**Conseil économique et social**

**Forum mondial de l'harmonisation
des Règlements concernant les véhicules****Groupe de travail de l'éclairage
et de la signalisation lumineuse****Soixante-seizième session**

**Simplification des Règlements concernant
l'éclairage et la signalisation lumineuse****Proposition d'amendement collectif aux Règlements n^{os} 19,
98, 112, 113 et 123****Communication de l'expert du Groupe de travail « Bruxelles 1952 »
(GTB)***

Annexe 4, Appendice 1, modifier comme suit :

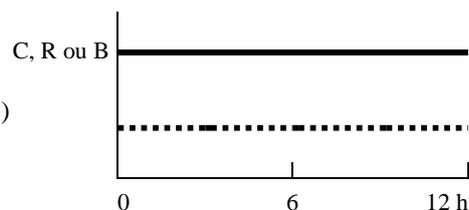
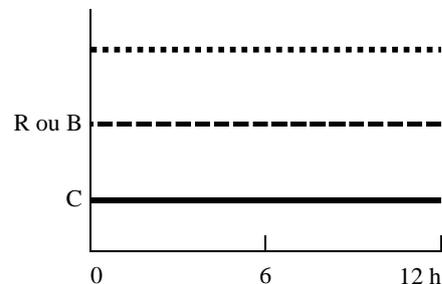
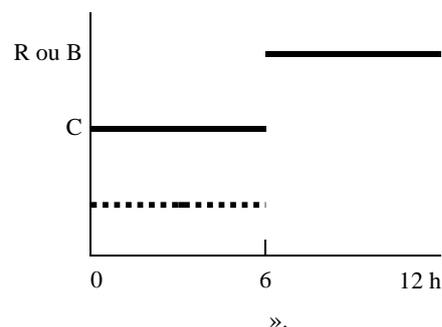
Toutes les combinaisons de projecteurs et de feux de brouillard avant suivantes (avec indication du marquage) sont données à titre d'exemple, la liste n'étant pas exhaustive.

Source lumineuse ou module(s) DEL complémentaire(s) correspond(ent) à l'éclairage en virage

Source lumineuse ou module(s) DEL complémentaire(s) correspond(ent) à l'éclairage en virage

Source lumineuse ou module(s) DEL complémentaire(s) correspond(ent) à l'éclairage en virage

« 3.2.2 **Conditions d'utilisation des sources lumineuses à DEL**

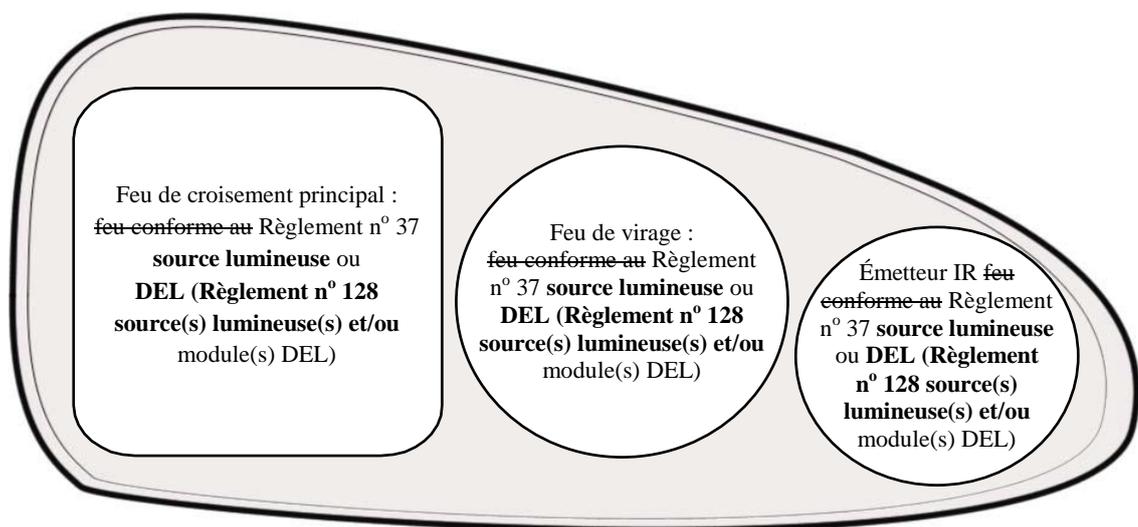
Ajouter un nouveau paragraphe 3.2.2 et renuméroter en conséquence le paragraphe qui le suit :

Tous les échantillons sont soumis aux essais dans les conditions spécifiées aux paragraphes 6.1.4 et 6.1.6 du présent Règlement.
